Bauleitplanverfahren Nr. 09-18 "Pflegeeinrichtung Wiesenau", Pech sowie 2. Änderung des Flächennutzungsplans

hier: a) Beratung der Stellungnahmen anlässlich der Offenlage
b) Beratung Planentwurf
c) Beschluss zur erneuten Offenlage
d) Beschluss zur Durchführung der erneuten Beteiligung der Öffentlichkeit, der Behörden und sonstigen Träger öffentlicher Belange gemäß § 4a Abs. 3 BauGB i.V.m. § 3 Abs. 2 BauGB und § 4 Abs. 2 BauGB

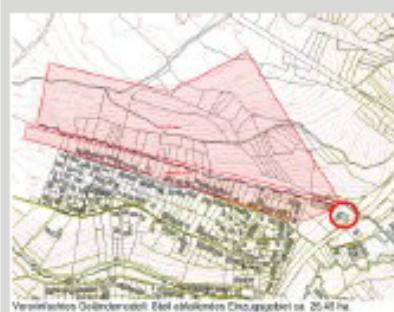
erhöht haben und der Umstand, dass hier ein Seniorenwohnenheim quer zum Talquerschnitt in ein Bachtal hinein gebaut werden soll, zur selbstverständlichen und verantwortungsvollen Beendigung des Planvorhabens führt.

Die Hochwassergefahr vom Compbach ausgehend ist laut Starkregen Gefahrenkarte „gering“. Zugrunde gelegt wurde der rechtlich geltende Standardfall eines HQ100 (48,8 mm in 1 Std.).

Ausschnitt aus Starkregen Gefahrenkarte Wachtberg N100

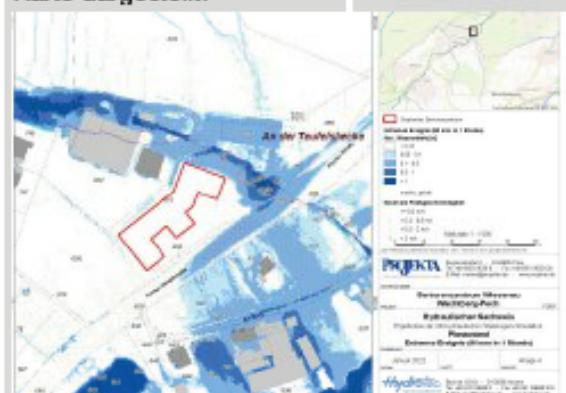
Vereinfachtes Geländemodell: Steil abfallendes Einzugsgebiet ca. 26,45 ha.
Starkregenereignis Bsp. 150 l/qm x 26,45 ha = 39.675 cbm / 26,45 ha

Dass für den Compbach entgegen der Vorgabe der Hochwasserrisikomanagement-Richtlinie der EU keine Hochwasser-Risikobewertung durch die Bezirksregierung Köln vorliegt, bedeutet nicht, dass dieser Bach frei von Hochwasserereignissen und -gefahren ist. Diese zu berücksichtigen ist Aufgabe auch der im Baurecht geforderten städtebaulichen Ordnung. Die umliegende Topographie spricht für ein hohes Risiko bei

Starkregenereignissen. Ob z.B. 39.675 cbm Wasser in einem Zeitraum weniger Stunden schadlos am geplanten Seniorenwohnheim, das deutlich weiter an den Bach heranrückt als der Vorlauferbau, vorbeigeleitet werden können, ist mehr als fraglich. Das Risiko wird erheblich gemehrt, wenn die Bebauung des Tals weiter vorangetrieben wird. In diesem Zusammenhang sind auch Ideen, weitere Flächen später zusätzlich zu bebauen, strikt zurückzuweisen.

Es zeigt sich, dass es an der westlichen Ecke des Seniorenzentrums zu einem Aufstau von bis zu 6 cm beim extremen Niederschlagsereignis kommt. Dieses kann durch einfache bauliche Maßnahmen gelöst werden. Bei der weiteren Planung sind deshalb geeignete Maßnahmen zu berücksichtigen, um Schäden durch Starkregen und Hochwasser zu minimieren.

Vereinfachtes Geländemodell:
Steil abfallendes Einzugsgebiet
ca. 26,45 ha.

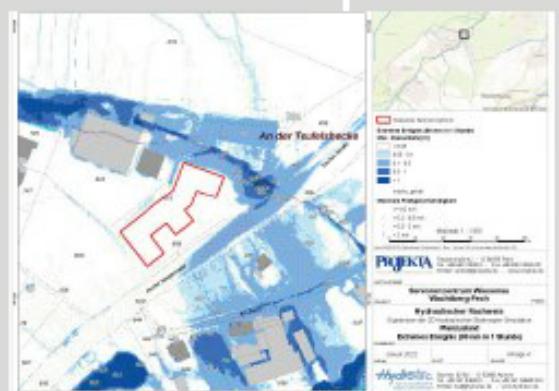
Starkregenereignis Bsp. 150 l/
qm x 26,45 ha = 39.675 cbm /
26,45 ha

Dass für den Combach entgegen der Vorgabe der Hochwasserrisikomanagement-Richtlinie der EU keine Hochwasser-Risikobewertung durch die Bezirksregierung Köln vorliegt, bedeutet nicht, dass dieser Bach frei von Hochwasserereignissen und –gefahren ist. Diese zu berücksichtigen ist Aufgabe auch der im Baurecht geforderten städtebaulichen Ordnung. Die umliegende Topographie spricht für ein hohes Risiko bei Starkregenereignissen. Ob z.B. 39.675 cbm Wasser in einem Zeitraum weniger Stunden schadlos am geplanten Seniorenwohnheim, das deutlich weiter an den Bach heranrückt als der Vorlauferbau, vorbeigeleitet werden können, ist mehr als fraglich. Das Risiko wird erheblich gemehrt, wenn die Bebauung des Tals weiter vorangetrieben wird. In diesem Zusammenhang sind auch Ideen, weitere Flächen später zusätzlich zu bebauen, strikt zurückzuweisen.

Bei der weiteren Planung sind deshalb geeignete Maßnahmen zu berücksichtigen, um Schäden durch Starkregen und Hochwasser zu minimieren.

Ausschnitt aus Starkregengefahrenkarte Wachtberg N100

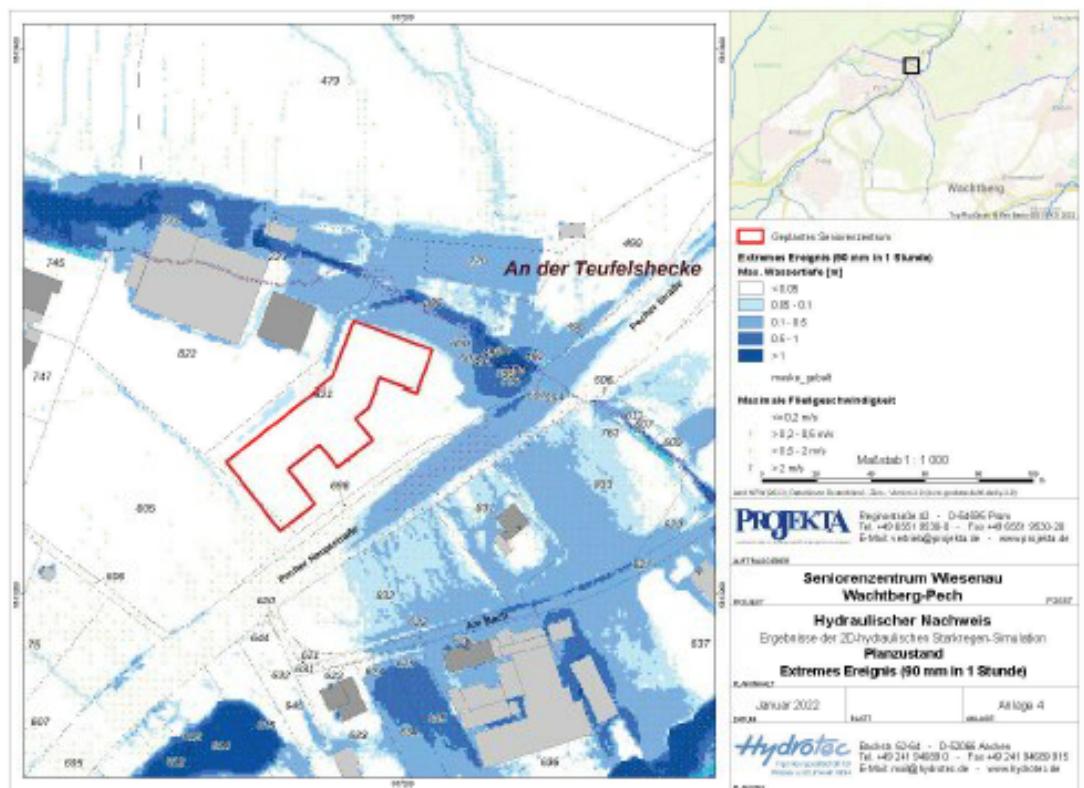
Es wird zudem darauf hingewiesen, dass die Starkregenkarte der Gemeinde Wachtberg im Planbereich des FNPs und B-

Plans Überflutungen aufzeigt. Unter Verweis auf § 5 (2) WHG sollten daher bei der Planung geeignete Vorsorge- und Vermeidungsmaßnahmen vorgesehen werden. Der Compbach verläuft im Weiteren entlang der nordöstlichen Plangebietsgrenze des Bebauungsplanentwurfes.

Die Hochwassergefahr vom Compbach ausgehend ist laut Starkregengefahrenkarte „gering“. Zugrunde gelegt wurde der rechtlich geltende Standardfall eines HQ100 (48,8 mm in 1 Std.).

Bei der weiteren Planung sind deshalb geeignete Maßnahmen zu berücksichtigen, um Schäden durch Starkregen und Hochwasser zu minimieren.

Im Rahmen der hydraulischen Stellungnahme wird sichergestellt, dass die geplante Baumaßnahme im Sinne der Hochwassersituation keine negativen Auswirkungen auf andere Gebäude hat. Somit wird dieser Gesichtspunkt im Verfahren berücksichtigt.
